Prüfungsbericht zur Kompromiss-Lösung

Dr. Heiner Geißler und SMA und Partner AG

August 2011

Abb. 1: Längsschnitt des Durchgangsbahnhofs bei Stuttgart 21

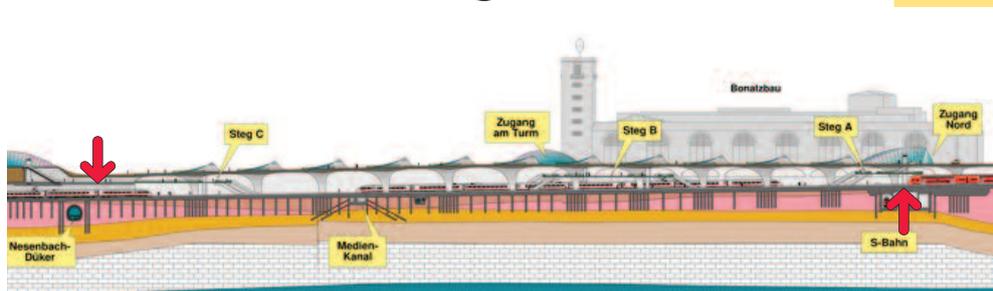
Die Höhenlage der Gleise des Durchgangsbahnhofs ergibt sich aus zwei wesentlichen Zwangspunkten: Der Überquerung der bestehenden S-Bahn (roter Pfeil rechts in Abb. 1) und der Unterquerung des tiefsten Punktes im Nesenbachtal (roter Pfeil links in Abb. 1), so dass bei einem Extremhochwasser das Wasser ohne Behinderung oberirdisch ablaufen könnte. Die S-Bahn kann nicht unterquert werden, da damit unzulässiger Weise der „Bochinger Horizont“ (gelb dargestellte Erdschicht) aufgegraben werden müsste, der die mineralwasserführenden Schichten nach oben hin abdichtet.

Durch diese beiden Zwangspunkte ist die Höhenlage der Bahnsteiggleise festgelegt, unabhängig davon, wie viele Gleise gebaut werden sollen. Damit kann durch den Kompromissvorschlag SK2.2 keiner der zentralen Kritikpunkte der Gegner von Stuttgart behoben werden. SK2.2 bedingt u.a.

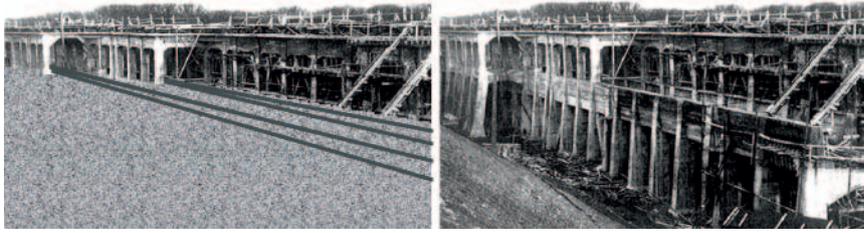
Zum Zeitpunkt des Baus des sog. „Tunnelgebirges“ und weiterer Überwerfungsbauwerke im Bahnknoten Stuttgart ab dem Jahr 1907 gab es noch recht wenig Erfahrung mit der Gründung solcher Brückenbauwerke, insbesondere auf angeschüttetem Boden.

Die Lösung: Das Bauwerk wurde auf dem gewachsenen (Fels-)Boden gegründet und ragt sodann bis auf die Höhe auf, in der die Gleisebenen liegen sollen. Die Bahndämme wurden aufgeschüttet. In den Folgejahren kam es zu den erwarteten Setzungen der Gleise, deren Schotterbett aber ohne Probleme nachgestopft werden konnte.
